±660kV HVDC Project from Matiari to Lahore in Pakistan

±660kV Lahore Converter Station

极2换流变保护屏A屏右侧端子排图
Right terminal diagram(=S2+TFP2A)

图号 DWG NO.: 30-B003701S-D0723-179

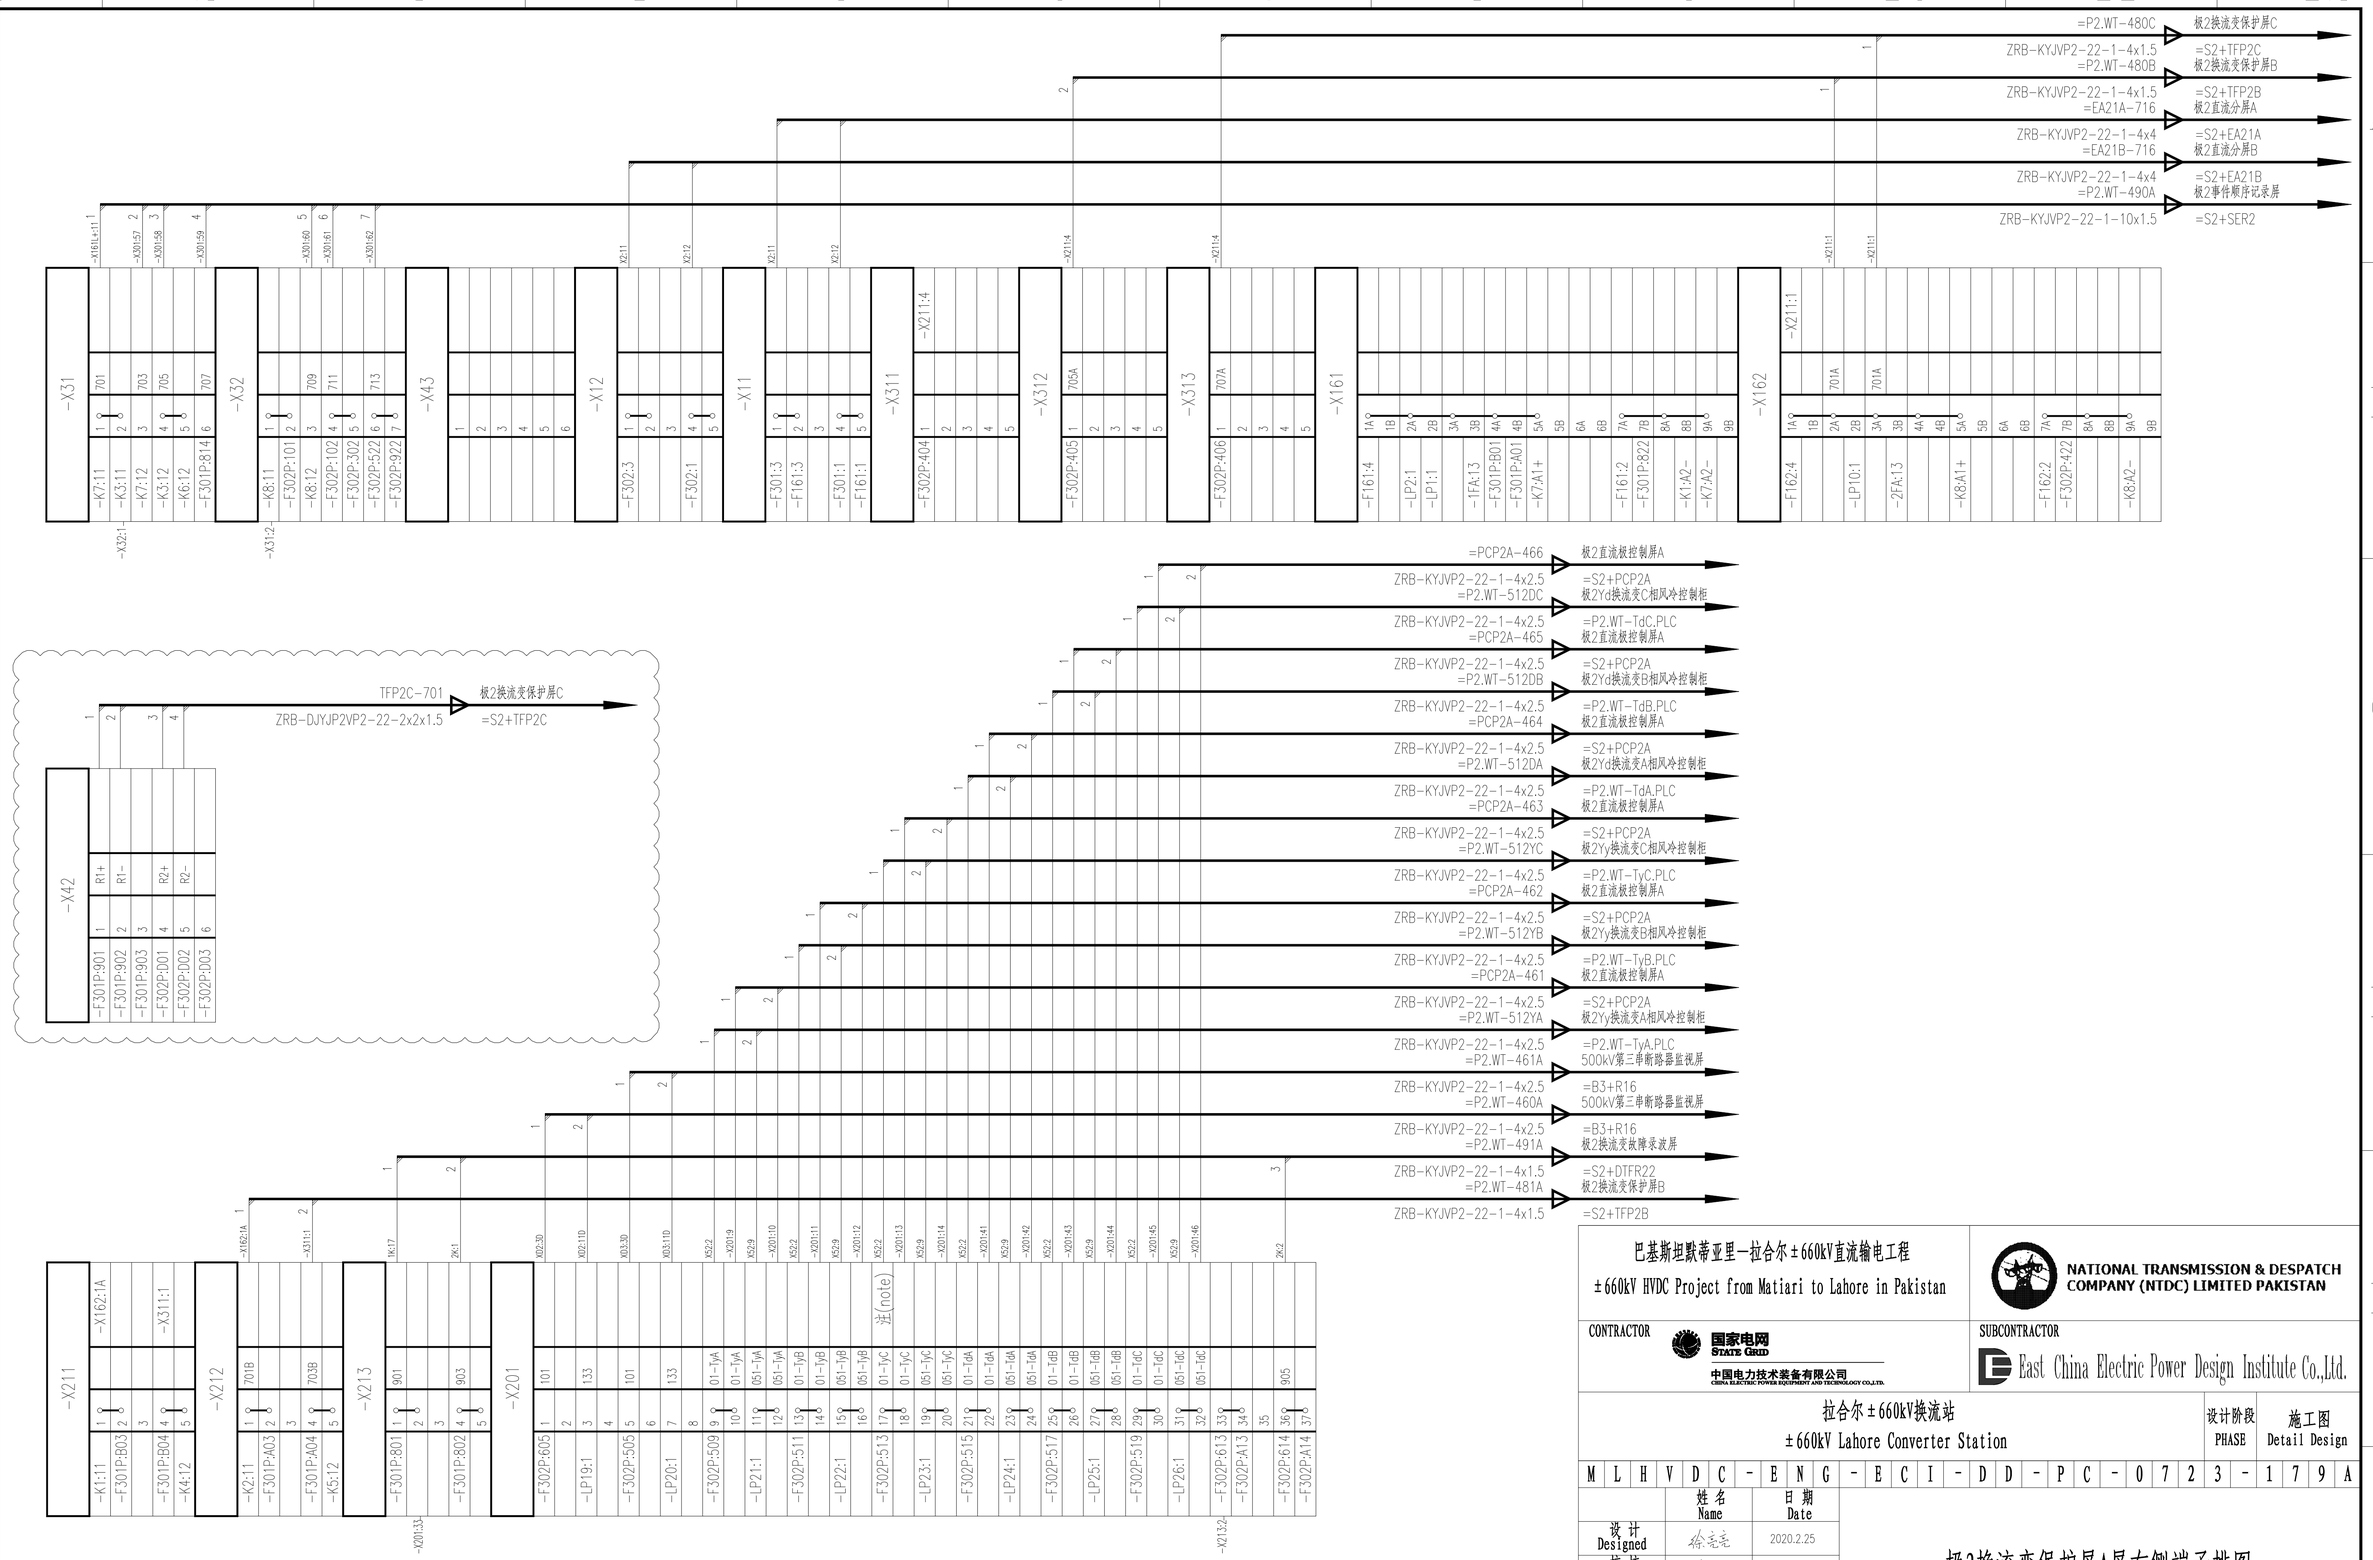
注：增加端子9-10、11-12、13-14、15-16、17-18、19-20、21-22、23-24、25-26、27-28、29-30、31-32之间的短接片。

Note: The connection piece needs to be increased between terminals 9-10、11-12、13-14、15-16、17-18、19-20、21-22、23-24、25-26、27-28、29-30、31-32.
